改善箇所説明図

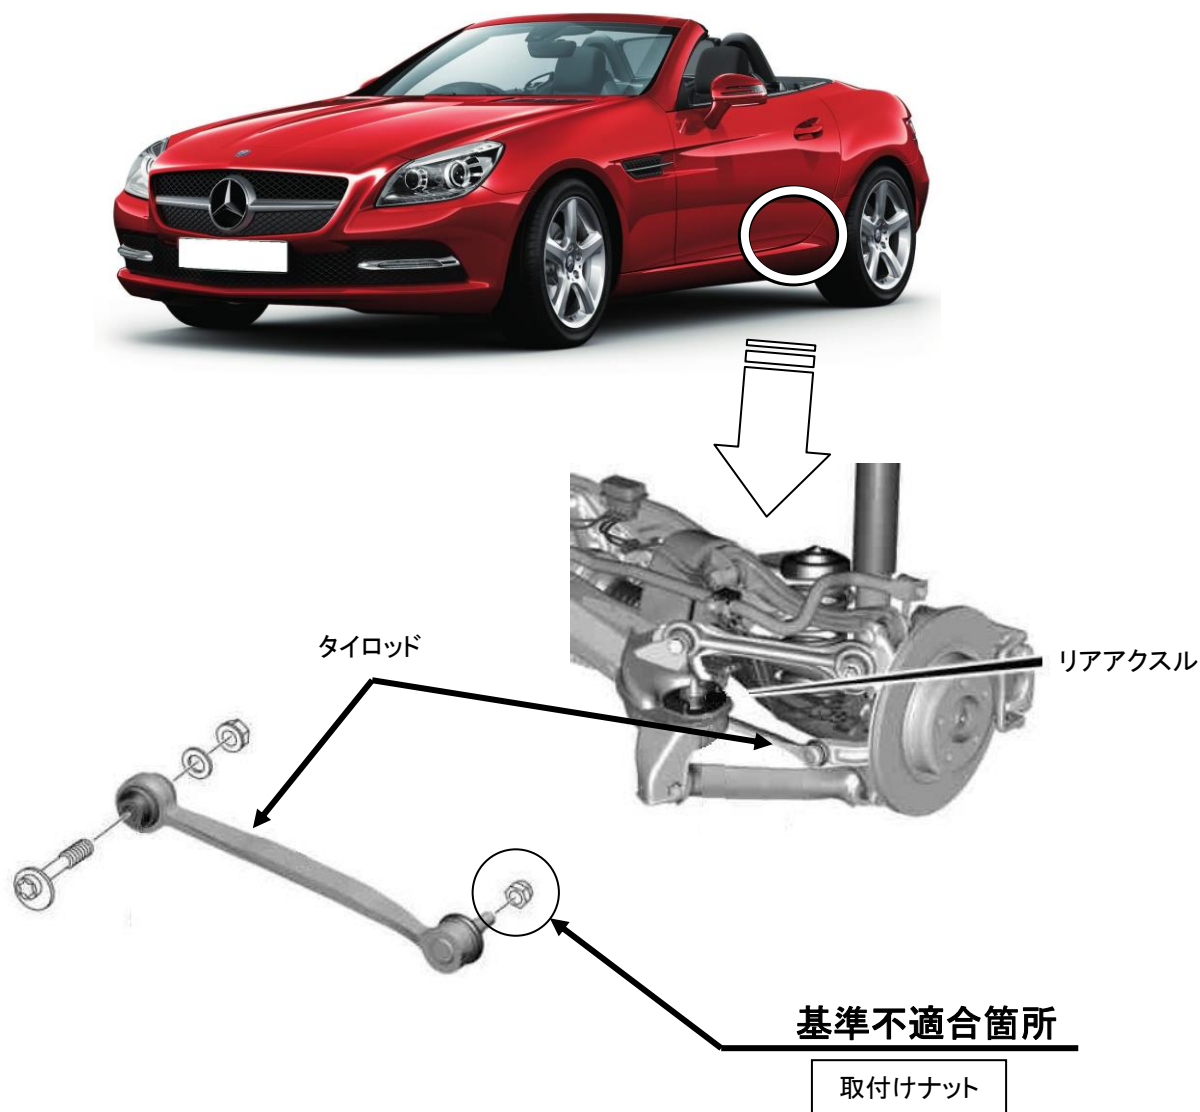
注： は、交換する部品を示す

後輪のトーインを調整するタイロッドにおいて、取付けナットの製造が不適切なため、ねじ部が損傷しているものがある。そのため、適切な軸力が発生せず、そのままの状態で使用を続けると、走行振動等により取付けナットが緩み、後輪のトーインがずれ、走行安定性が損なわれるおそれがある。

全車両、取付けナットを良品に交換する。
